「海龍二號離岸風力發電計畫  
環境影響差異分析報告(第一次變更)」  
「海龍三號離岸風力發電計畫  
環境影響差異分析報告(第一次變更)」  
等 2 案專案小組聯席初審會議紀錄

專案小組第 3 次審查意見回覆對照表

中華民國 109 年 9 月

圖 2.1.1-1 鳥類飛行方向風花圖

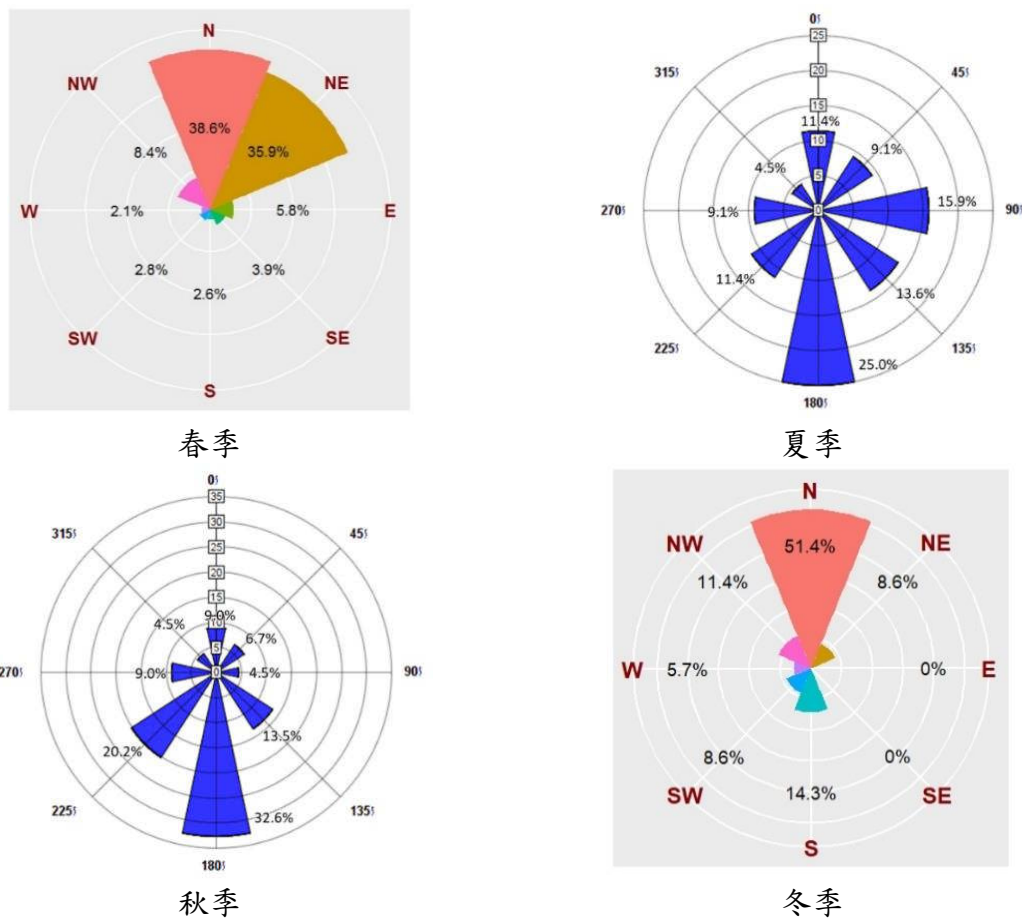
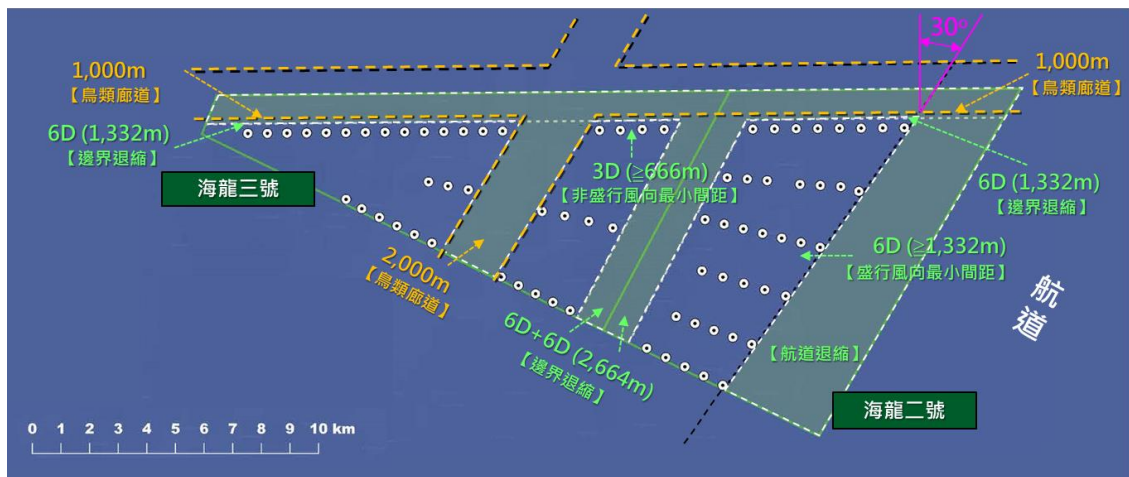
審查意見	答覆說明	修訂處	
		章節	頁次
<b>二、朱信委員</b>			
<p>(一)請說明此風場各風機排列方向為何僅與p.23之深黃色鳥類廊道平行，但未與淺黃色鳥類廊道平行？若有鳥類以飛入海鼎2號、3號風場的東西向飛入此風場，是否會較易有鳥擊的危險？</p>	<p>敬謝委員指教。          參考海龍二號、海龍三號風場於環說階段及鳥類環境影響調查報告階段執行之四季鳥類雷達調查，大部分鳥類飛行方向以南-北向、東北-西南向為主約佔60~70%以上(詳圖2.2.1-1)。          而東-西向鳥類飛行比例相對較低約10~20%，惟盛行風向之風機間距(即上排與下排之風機間距)，以最有可能設置之14MW風機為例，將留設<math>\geq 1,332\text{m}</math>(圖2.2.1-2)，此有利於東-西向鳥類飛行通過。此外，海龍二號、海龍三號風場與北側相鄰風場亦各自留設有6D緩衝空間(總寬度大於2公里)(圖2.2.1-2)，將提供鳥類迴避風場之銜接連續東-西向鳥類廊道，將有助於降低鳥類撞擊風險。</p>	4.2	4-4~7
